| Změna č. 1 regulačního plánu Černá v Pošumaví 1RP |  |
| <b>HLAVNÍ VÝKRES</b>                              |  |
| Datum: září 2020                                  | Fáze: Návrh pro veřejné projednání                   |

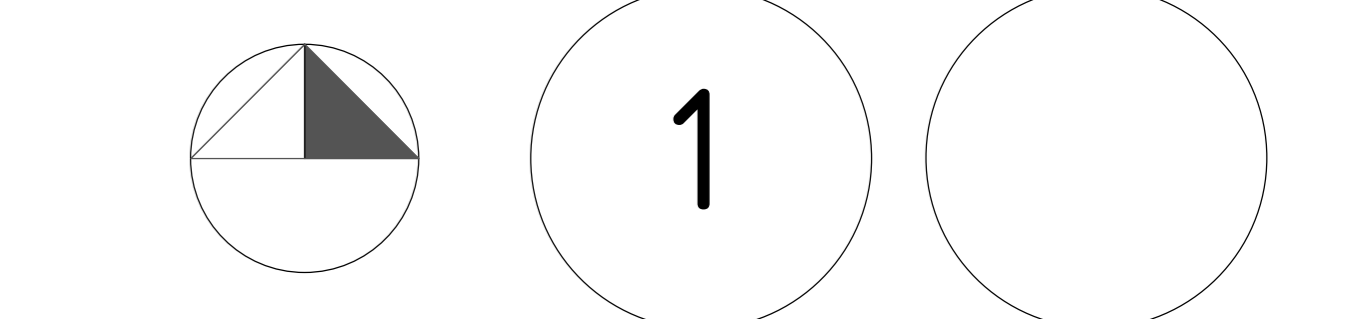
- 1) Úprava regulace podlažnosti u ploch bydlení v bytových domech (1-8): U původní možnosti "2NP+P" se doplňuje přípustnost podzemního podlaží, tedy "1PP+2NP+P".
- 2) Úprava regulace podlažnosti u plochy 5: Původní možnost "2NP" se nahrazuje stejnou podlažností jako u okolních ploch, tedy "1PP+1NP+P/ 1PP+2NP+P".
- 3) Úprava regulace podlažnosti u všech ploch bydlení v rodinných domech: U původní možnosti "2NP" se doplňuje přípustnost podzemního podlaží, tedy "1PP+2NP".
